**Nota van
Beantwoording
zienswijzen
ontwerp-peilbesluit
Bentwoud en omgeving
(Polder de Noordplas)**

CORSA nummer: 18.128016
d.d. 9 januari 2019

figuur 1: schematisch peilverloop bij oorspronkelijke peilvoorstel en na aanpassing

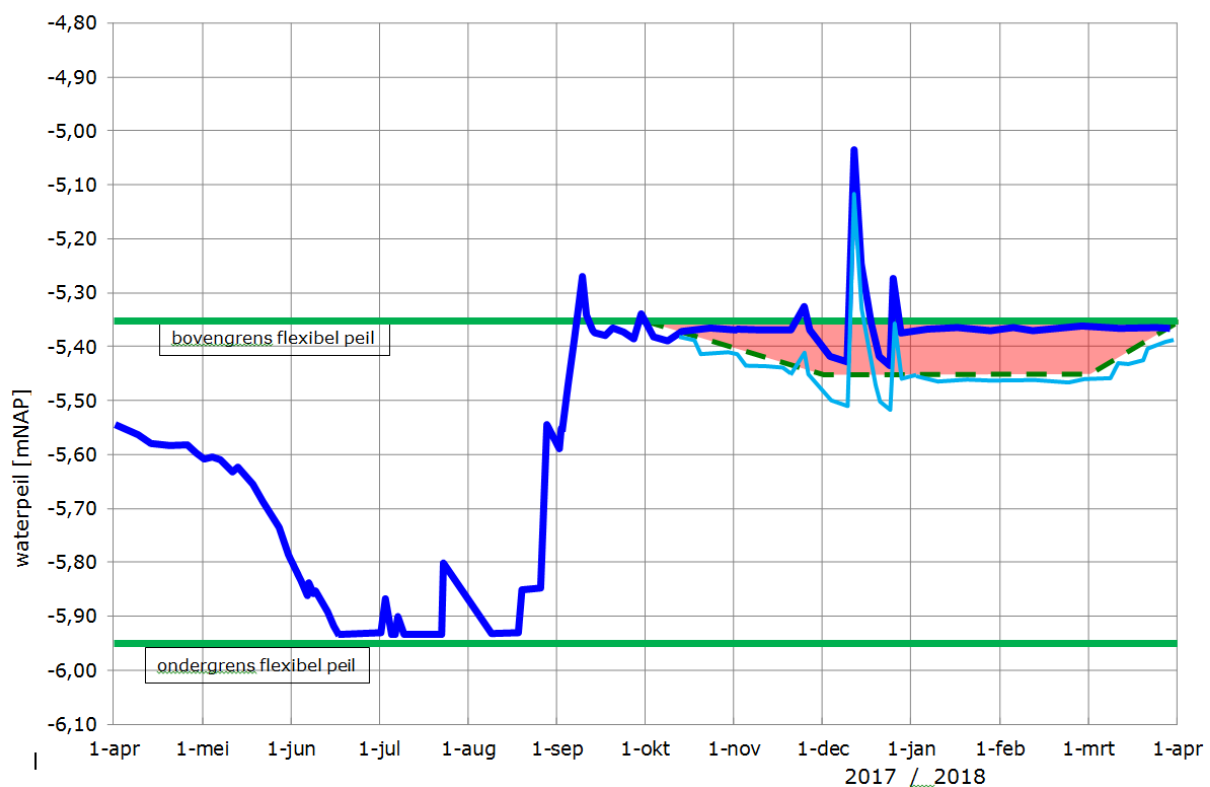
Indiener constateert dat in een periode van wateroverlast het waterpeil langdurig tegen de bovengrens komt en zelfs regelmatig erboven. Dat is een juiste constatering. Bij de ontwikkeling van het Bentwoud is vanaf het begin van de planvorming gekozen voor de instelling van flexibel peil. Bij flexibel peil is er sprake van een natuurlijke peilfluctuatie binnen de vastgestelde bandbreedte. Deze vorm van peilbeheer betekent dat in een periode met een neerslagoverschot (meestal najaar, winter en vroeg voorjaar) het reguliere waterpeil inderdaad gedurende langere tijd bij de bovengrens van de bandbreedte ligt. Dit is onderdeel van het beoogde peilbeheer. Als vervolgens een neerslaghoeveelheid groter is dan de afvoercapaciteit van het watersysteem zullen er daarnaast kortdurende peilstijgingen optreden boven het reguliere peil, in dit geval dus boven de bovengrens van de bandbreedte. Dergelijke peilstijgingen zijn een onlosmakelijk onderdeel van het functioneren van de watersystemen in geheel Rijnland.

De gekozen bovengrens van het flexibel peil van NAP-5,35m heeft tot doel de gevallen neerslag tot deze bovengrens vast te houden. Omdat er in een gemiddelde winterperiode een neerslagoverschot aanwezig is, is in die periode de noodzaak zo veel mogelijk water vast te houden (dus tot de bovengrens) minder aanwezig.

aanvulling van het waterpeil kan zorgen. Nu gebleken is dat de golfbaan de bovengrens in een natte periode als een knelpunt ervaart, is er een verfijning van de instelling van de bandbreedte mogelijk die tegemoet komt aan dat ervaren knelpunt. Die verfijning houdt in dat in de loop van het najaar tot het vroege voorjaar de bovengrens van de bandbreedte met 0,10m wordt verlaagd van NAP-5,35m tot NAP-5,45m. Bij een neerslagoverschot zal het waterpeil zich in die periode gedurende langere tijd niet op NAP-5,35m, maar op NAP-5,45m bevinden. Tegelijkertijd kan er bij (extreme) neerslag nog steeds een kortdurende peilstijging optreden boven de (nieuwe) bovengrens van de bandbreedte. Het principe is weergegeven in figuur 1. In de figuur is met de donkerblauwe lijn schematisch het peilverloop weergegeven zoals dat met de oorspronkelijke uitgangspunten het geval zou zijn geweest in de periode april 2017- april 2018. In de lichtblauwe kleur is zichtbaar gemaakt hoe het peil-verloop er zou hebben uitgezien met de aanpassing die nu het voorstel is.

- in de loop van maart t/m in de loop van september/oktober: flexibel peil tussen NAP-5,35m en NAP-5,95m (overeenkomstig oorspronkelijk plan)
- in de loop van september/oktober t/m in de loop van maart: flexibel peil tussen NAP-5,45m en NAP-5,95m

Bij zeer natte omstandigheden kan het peil in dit peilvak tot -4,85 m NAP worden opgezet, dat is dus een halve meter bovenop de hoogste stand van het flexibele peil van -5,35 m NAP (of 0,6 meter bovenop de -5,45 m NAP in de periode sept/okt t/m in de loop van maart).

Locatie duiker 14-12-2017

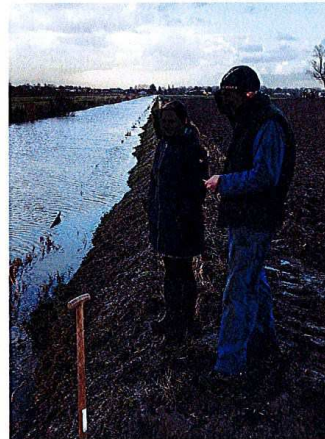
Aan de hand van de volgende foto's wordt zichtbaar gemaakt dat de beoogde drooglegging van 1,3 meter van de gronden die liggen in het peilvak WW-25C, maar deels afwateren op peilvak WW-25A, lang niet wordt gehaald.

Meting van de drooglegging in de praktijk op 21-08-2018 bij een zomerpeil in de Machinetocht van -6,26 m NAP.
Geconstateerde drooglegging: +/- 0,70 m.

Stuw Vijfde Tocht

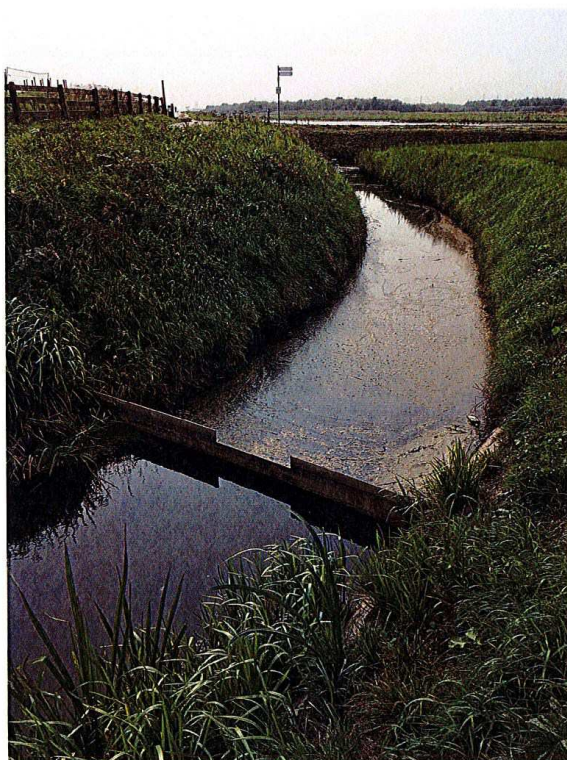
In de voorgestelde beschreven maatregelen wordt geen melding gemaakt van het verwijderen van een stuw in de Vijfde tocht, ter hoogte van noordwest hoek van Perceel 4. Op de aangeleverde kaarten wordt de Vijfde tocht echter qua kleurlegenda (peilvak) toegerekend aan WW-25A. Aansluiten op dat peilvak zou een verlaging van het slootpeil betekenen van ruim 27 cm. Dat is ongewenst vanwege opbarsting, verzilting en de aanwezigheid van loopzand.

We hebben oorspronkelijk het plan gehad deze stuw te verwijderen. Tijdens één van de gehouden informatiebijeenkomsten hebben we de informatie gekregen dat er afkalving is opgetreden toen dit in het verleden als eens geprobeerd is. Dat is aanleiding geweest terughoudend om te gaan met een peilverlaging van deze sloot. De sloot maakt echter wel deel uit van het peilvak van de Machinetocht, terwijl wij niet het plan hebben deze werkelijk op dat peil te brengen. Een eenvoudige stuw vormt nu een drempel tussen sloot en Machinetocht, waardoor de sloot in tijden met normaal peil op een hoger peil staat dan de Machinetocht, maar in tijden met verhoogde peilen mee beweegt met het Machinetocht peil.

- Opnemen op kaart 7 van de beleidsregels die behoort bij Uitvoeringsregel Peilafwijking (uitvoeringsregel 17) : de sloot mag op een hoger peil worden gehouden dan het peil van het peilvak. Motivering: Het maaiveld langs de sloot is hoog gelegen. Bij een eerdere peilverlaging trad afkalving op.
